Réf. CRMS : AA/KD-BDG/BXL21448_676_PUN_NouveauMarchéGrains_19 Bruxelles, 26/07/2021

Objet : BRUXELLES. Place du Nouveau Marché aux Grains, 19
Demande de permis unique portant sur la réaffectation de la maison en hôtel, la rénovation et restauration de la façade avant et de la toiture

Avis conforme de la CRMS

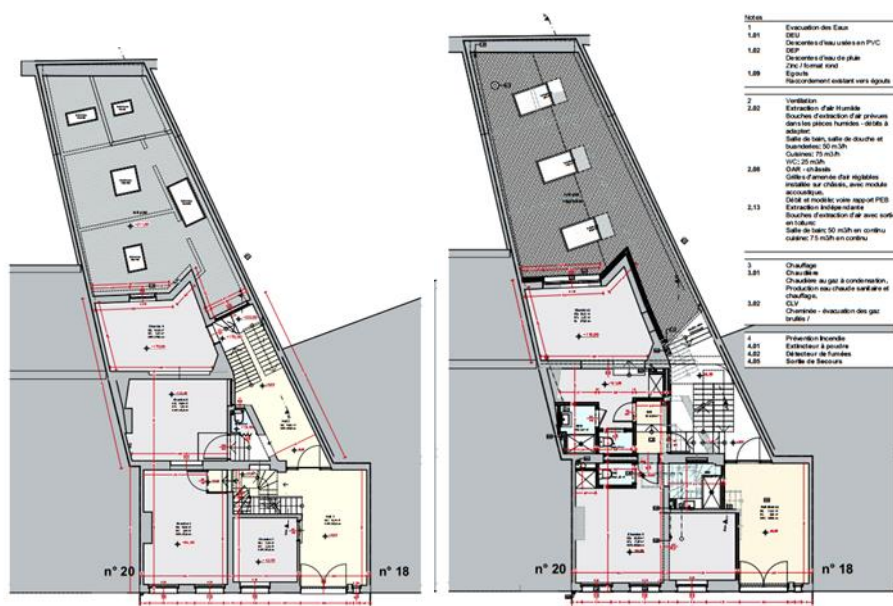
Concernant la modification des baies de l'étage-attique, la CRMS y est favorable.

La CRMS est favorable à la restitution de l'enduit de façade, au remplacement des joints en ciment (déjointoyage manuel prévu) et à la mise en œuvre d'un enduit à la chaux en trois couches. Elle s'interroge quant à la possibilité de restituer les décors, ce qui n'est pas envisagé dans le dossier et qu'elle invite à entreprendre.

Elle remarque (cf. documents graphiques) que le soubassement de la façade est maintenu en pierre blanche apparente et qu'aucun travail de restauration n'est prévu dans les documents techniques. Ce soubassement en grès, aujourd'hui à nu, était à l'origine recouvert d'enduit, probablement dans un ton plus sombre que la façade. Elle estime que le soubassement en grès doit être inclus dans les travaux de restauration et d'enduisage de la façade : elle demande qu'un descriptif des interventions soit soumis à la DPC pour approbation préalable, que l'enduit du soubassement soit peint dans un ton similaire à celui de l'encadrement en pierre bleue de la porte cochère et ce, jusqu'à la hauteur de la plinthe en pierre bleue de la porte d'entrée.

Plan du rez-de-chaussée : situations existante et projetée (extr. du dossier de demande)

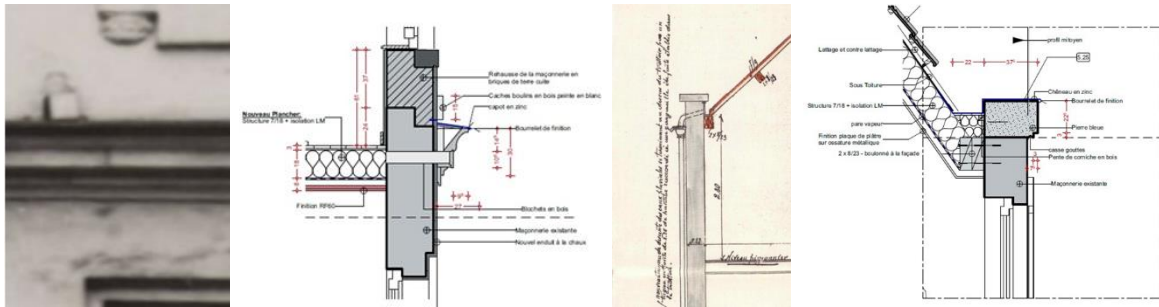
La CRMS demande de préserver, autant que possible, les moulures du plafond du hall d'entrée et d'étudier la possibilité de conserver la cage d'escalier en bois.
